Krycí list ZBV

„III/1111 Bystřice - Jinošice“ **Národní zdroje 2018**

Silnice č. III/1111

Změnový list

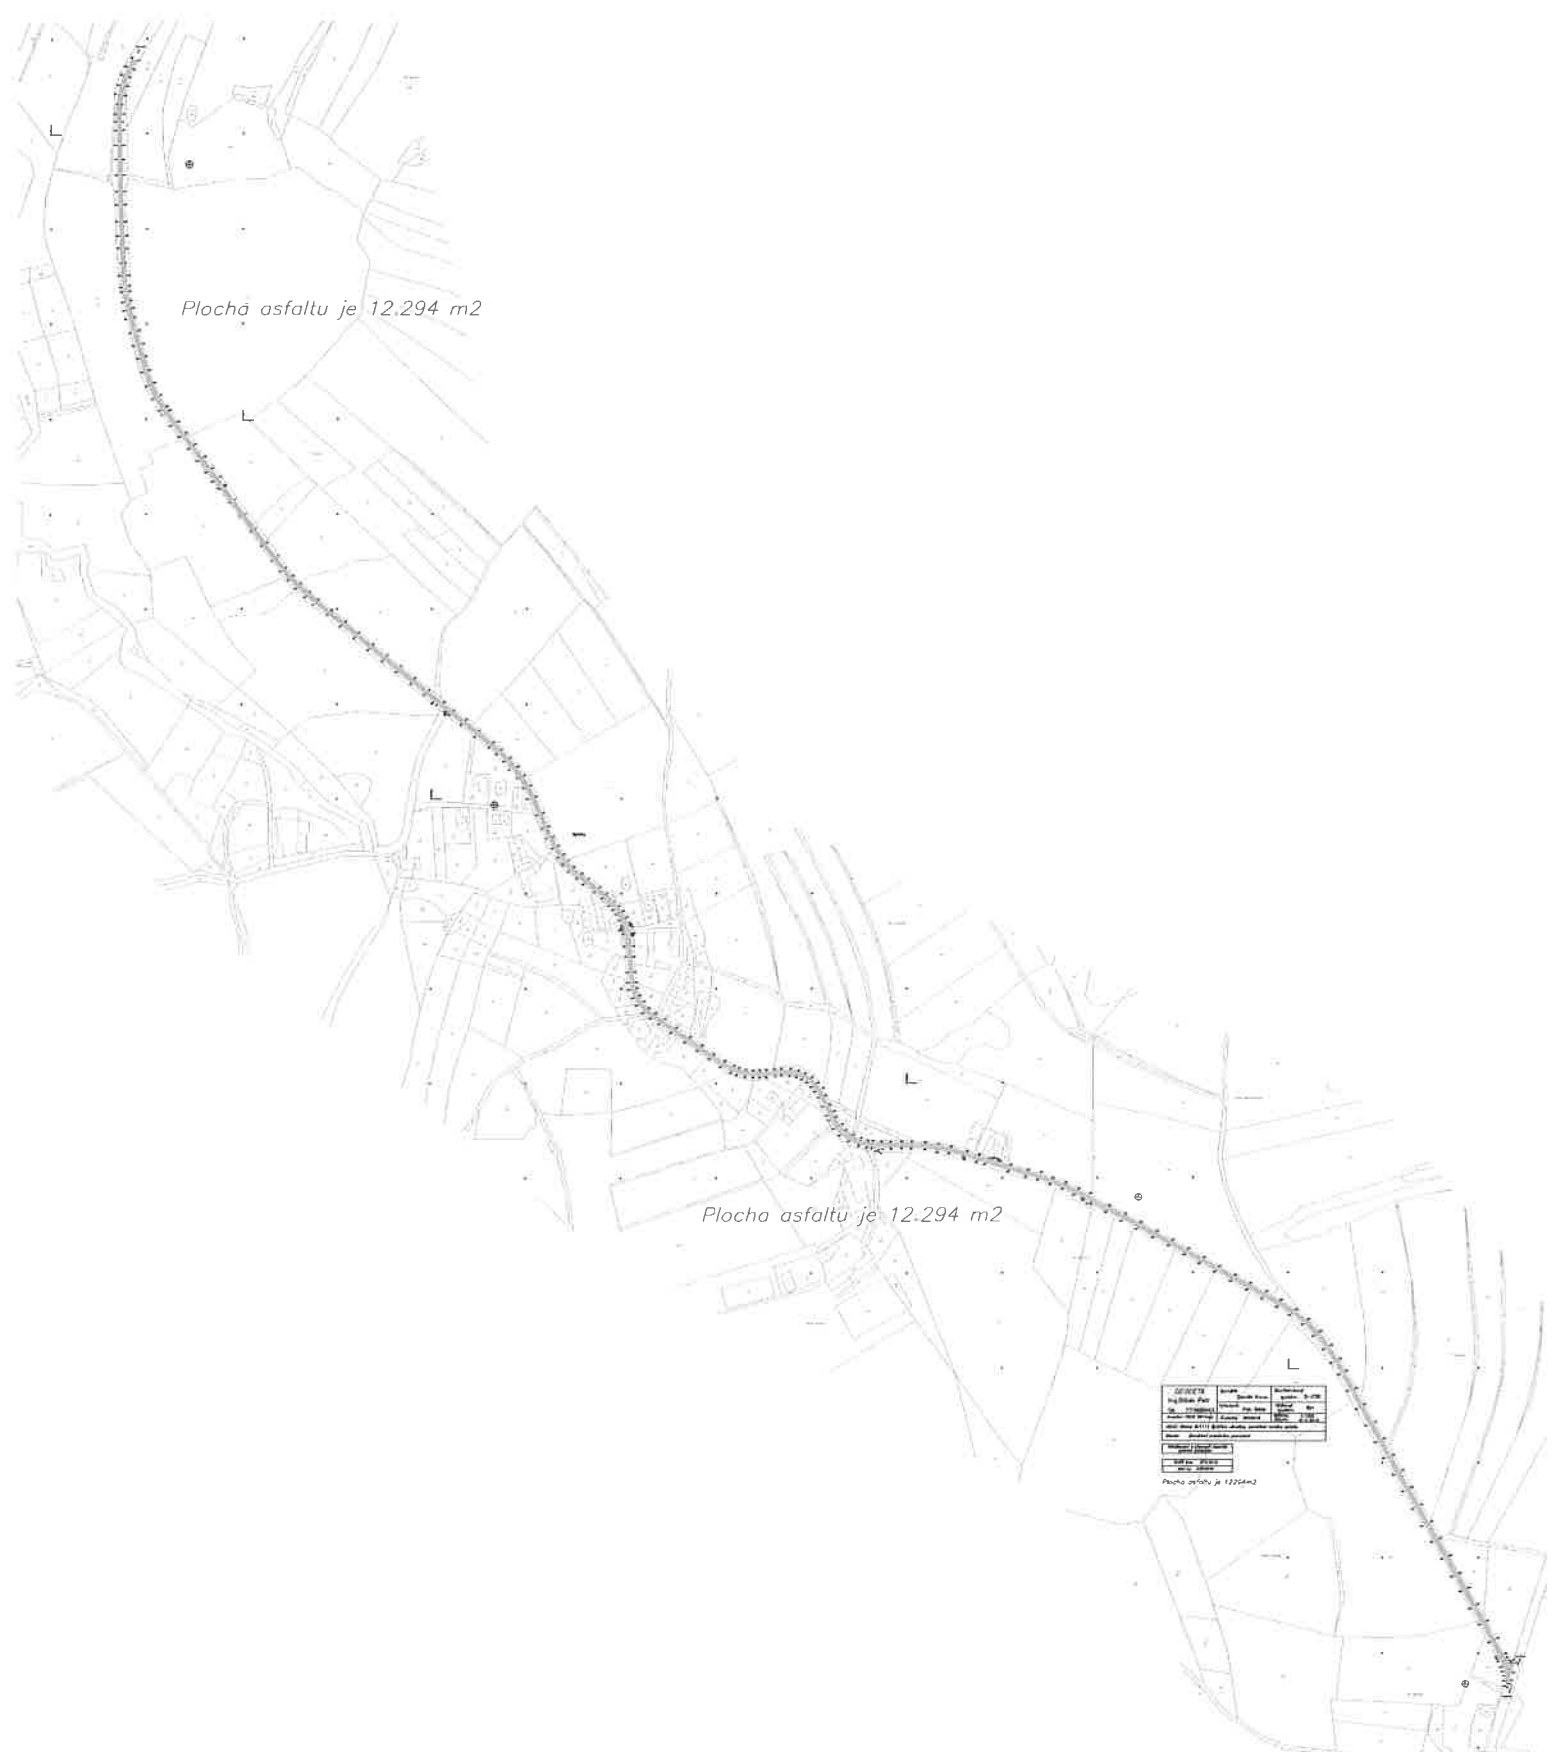
Plocha asfaltu je 12.294 m2

Plocha asfaltu je 12254m2
